Fra: noreply@blivhoert.kk.dk
Sendt: 30. april 2013 12:34
Til: TMF-Bydesign
Emne: Hørings svar: Ny Østerbro Skole (2013-40120). Afsender: Marianne Rath og Per Frydendal

Hørings svar vedrørende ny skole Østerbro – Rosenvængets skole.

Bemærkning til Lokalplans forslag - Ny Østerbro Skole

Situationsplan for fremtidige bygningsmuligheder

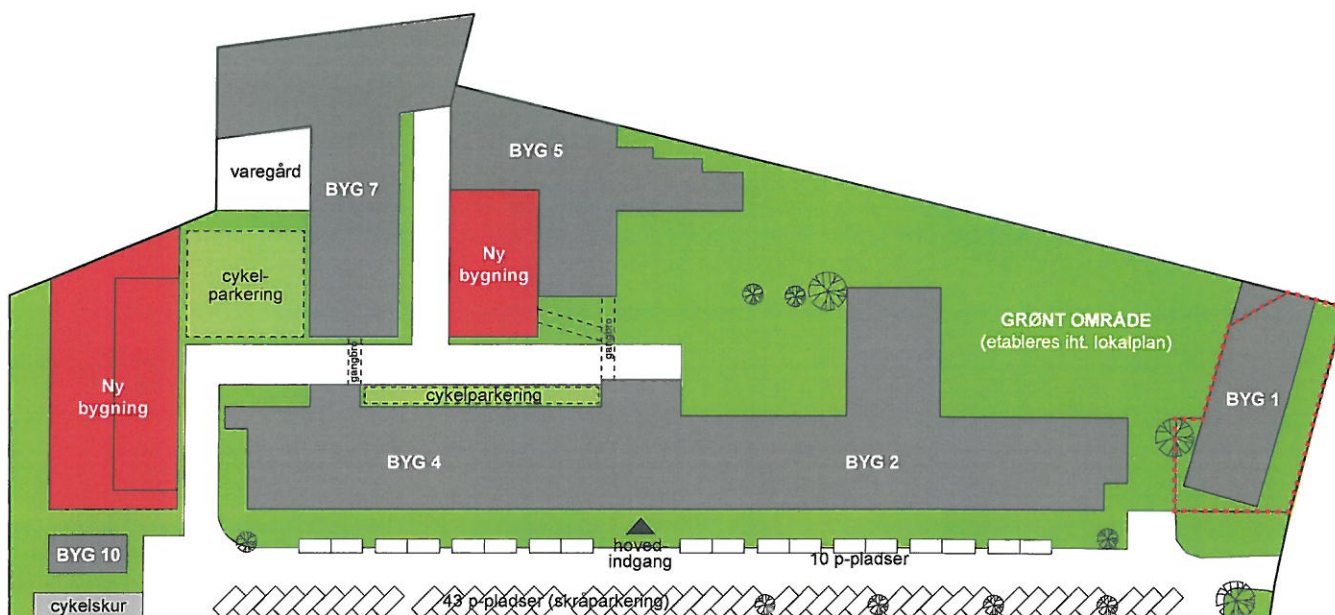
Kræftens Bekæmpelse ønsker som følge af ændrede behov, at søge om at opføre en bygning i en etage som en udvidelse af nuværende kantinebygning inde i gårdarealet.

Bygningens funktion vil være en udvidelse af eksisterende kantine og et auditorium. Nuværende kantine nedrives og der udføres en ny større bygning på 600 m² (inkl. de 240 m² som eksisterende kantinebygning nedrives med). Ny bygning udføres svarende til eksisterende kantinebygning i højde og bredde – i en etage.

Ny bygning til kantine vil udløse et krav om 4 p-pladser, som ønskes anlagt på Hospitalsvej ud over de i Lokalplanen angivne 57 pladser.

Rumlige illustrationer fra skitseforslag til Kræftens Bekæmpelse

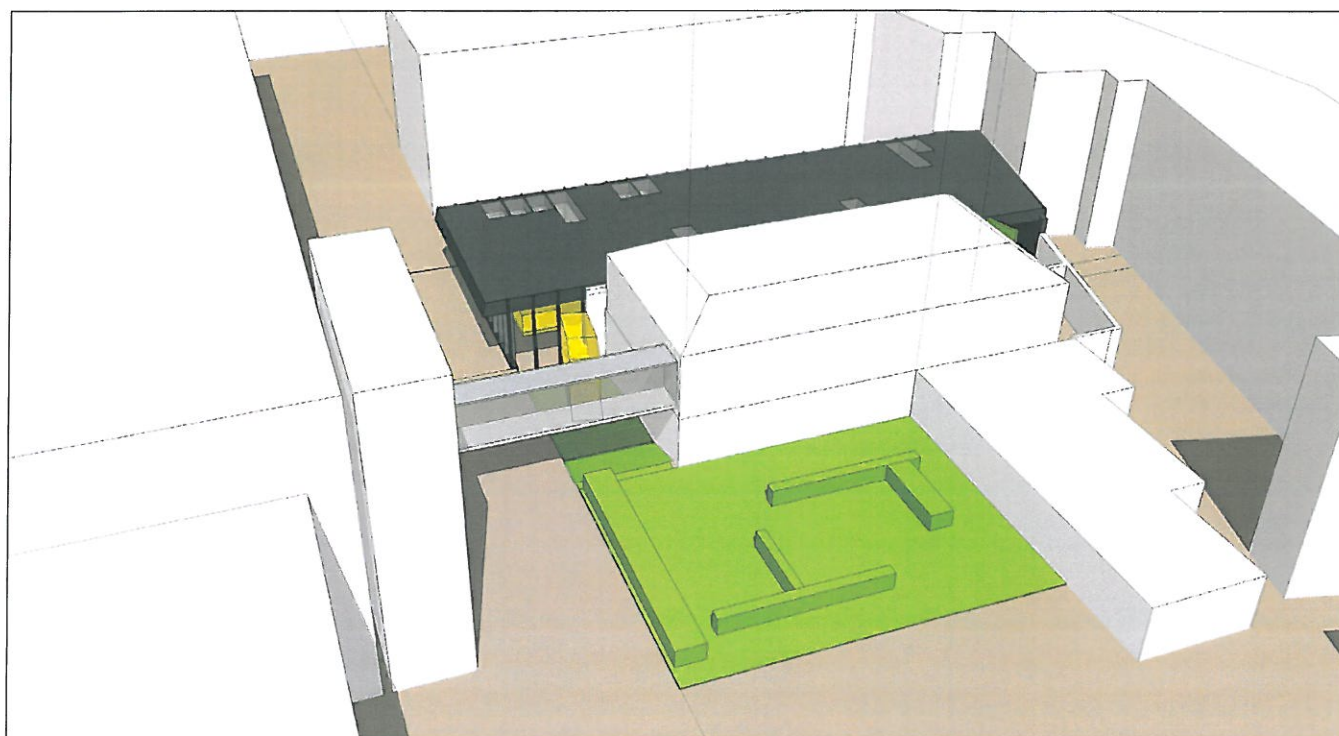
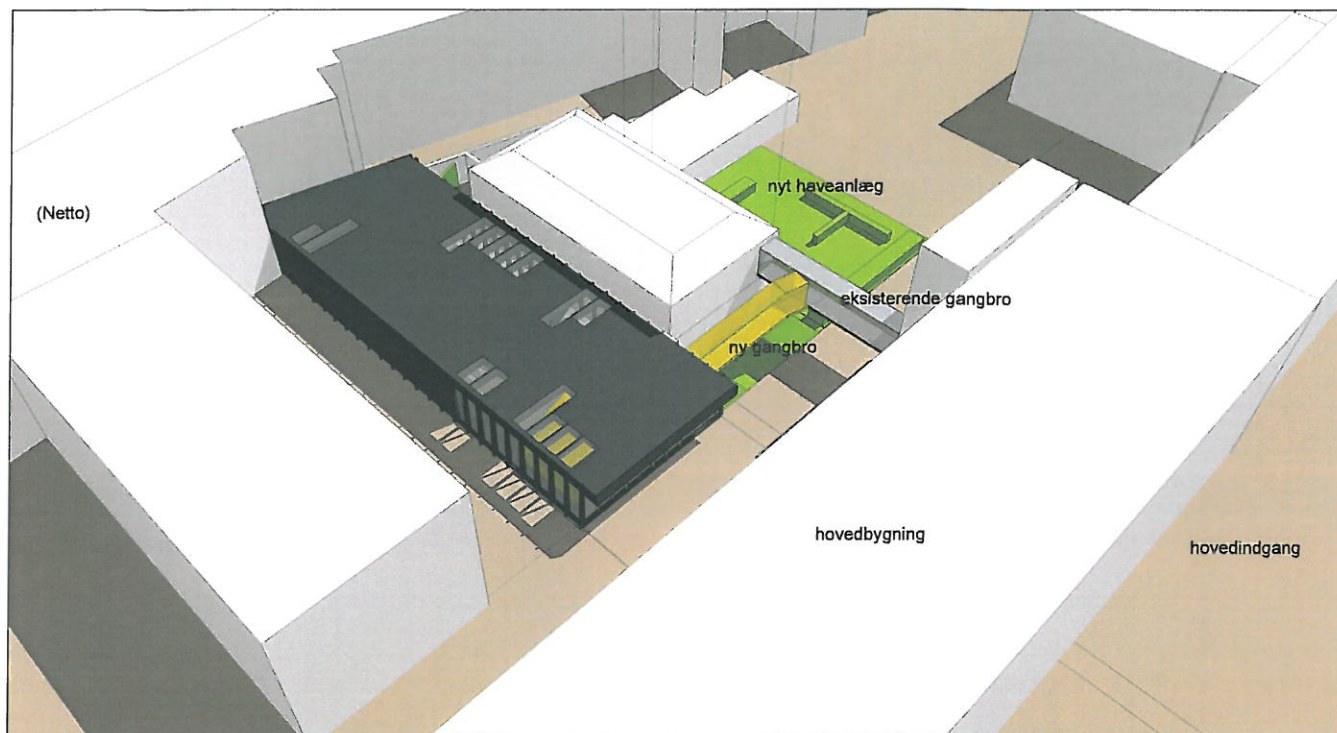
Kantinebygningen vil udføres med lette facader og grønt tag.
